Commentaires proposés par : Héroïse RAMBAUD – Animatrice du SAGE de l'Yerres

Objet : Avis de la CLE du SAGE de l'Yerres sur le Porter-A-Connaissance de la ZAC Nangis Actipôle : aménagements pour la gestion des eaux pluviales sur la commune de Nangis

Carte 1. Localisation de la ZAC Actipôle de Nangis par rapport au bassin versant de l'Yerres

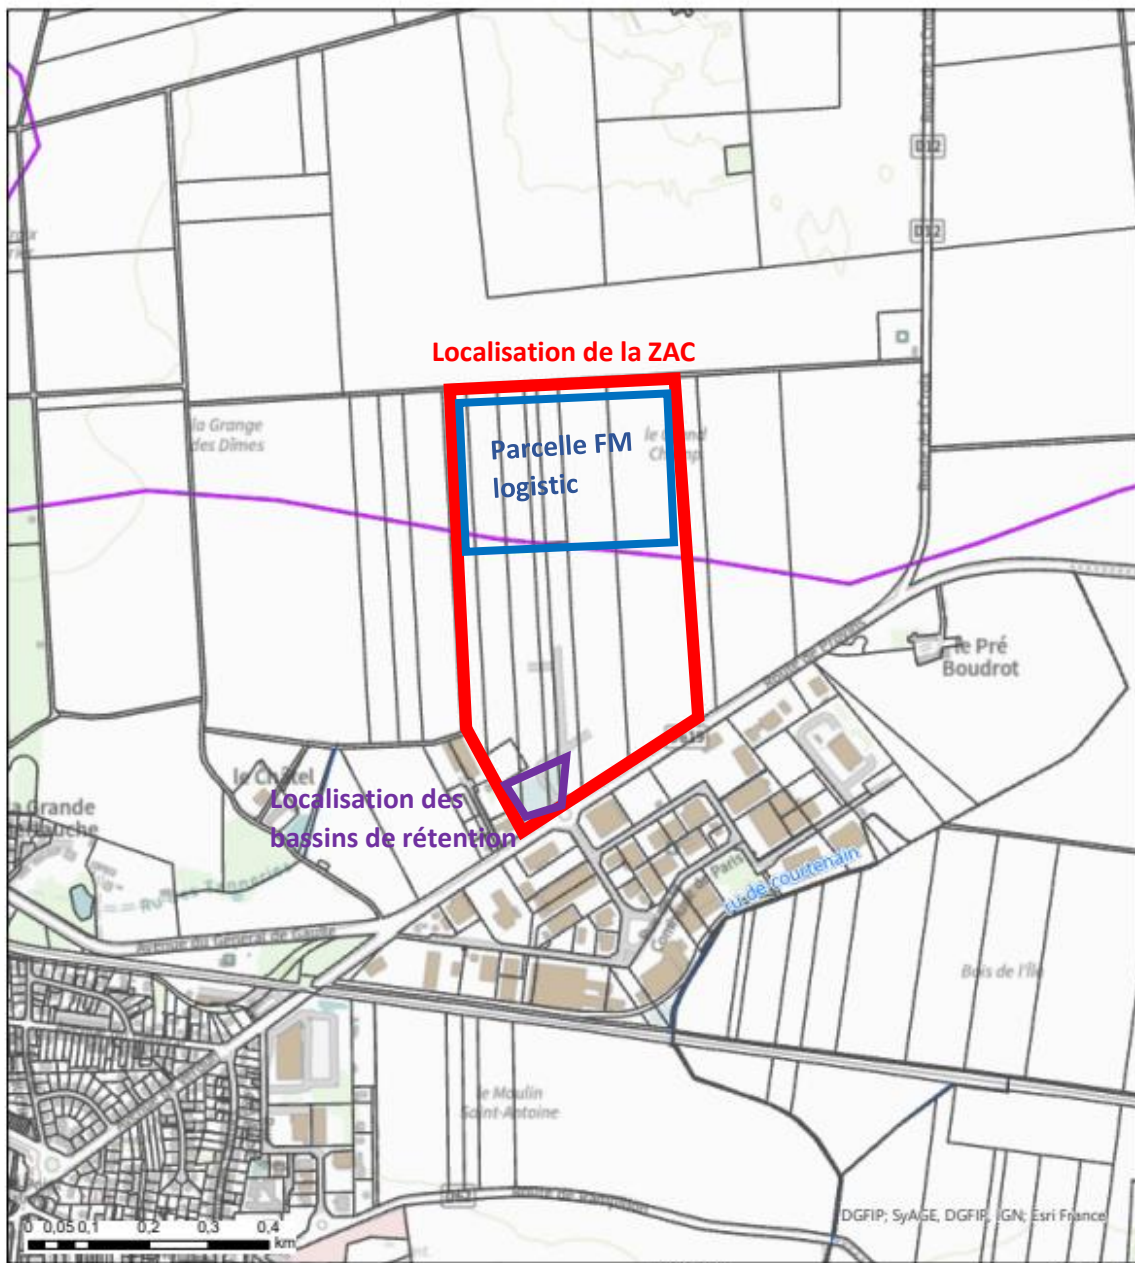
Il apparaît que les bassins de rétention des eaux pluviales de la ZAC Actipôle, qui sont le principal objet de ce dossier, ne sont pas situés sur le bassin de l'Yerres réglementaire, et donc dans le périmètre d'action du SAGE de l'Yerres (cf. Carte 1 en annexe).
